## **Construction d'un préau, d'un local casiers et de sanitaires, et mise en œuvre de l'Ad'ap au collège de l'III à Illfurth.**

# **APD**

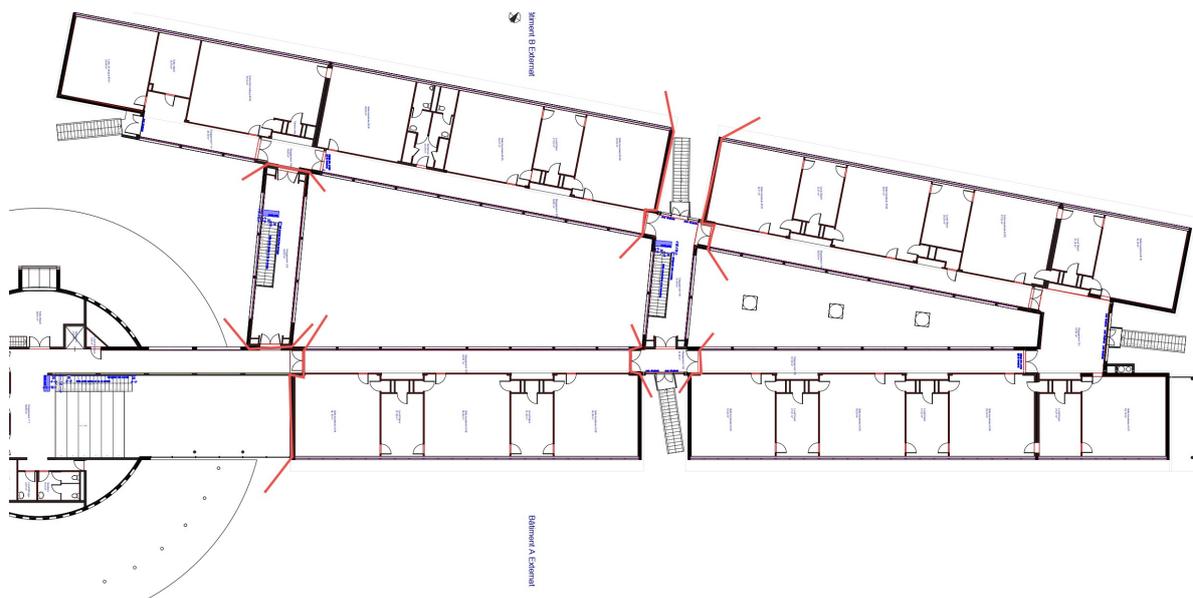
La structure du préau a été retravaillée et simplifiée pour optimiser les coûts de construction : le faitage des deux pans de toit est aligné, les altitudes sont adaptées. Ces modifications permettent de réduire le coût de la charpente métallique d'environ 49.800 € H.T.

L'implantation des claustras a été limitée à l'emprise du local casiers et leur hauteur a été réduite, permettant ainsi une économie d'environ 14.550 € H.T. Les claustras seront constitués de tôle perforée au droit des casiers et de mailles galva sur les circulations pour faciliter la visibilité et la surveillance des élèves.
